RAPPEL DE PRÉCAUTION POUR INSPECTION : MÉCANISME DE VERROUILLAGE DE PELLE

CONCERNE LES PELLES ALUGATOR RIDE 3.0 ET ALUGATOR RIDE SE (PACKAGES BARRY-VOX)

Mécanisme de verrouillage de la pelle / Instruction d'inspection (connexion à goupille)

Image 6. Ok

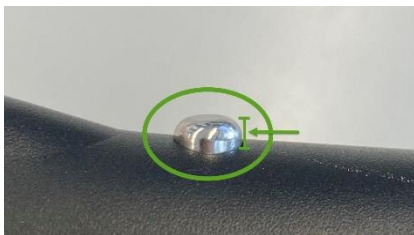
- Si le têtton est clairement visible au-dessus de la surface du manche, la connexion est correcte.
- Si votre produit ressemble à l'image 7 et que le têtton n'est pas ou peu visible, la connexion n'est PAS correcte.

Le produit doit être modifié si vous pouvez détacher le manche du godet de la pelle sans pousser la goupille vers le bas (par exemple, seulement en bougeant ou en se pliant).
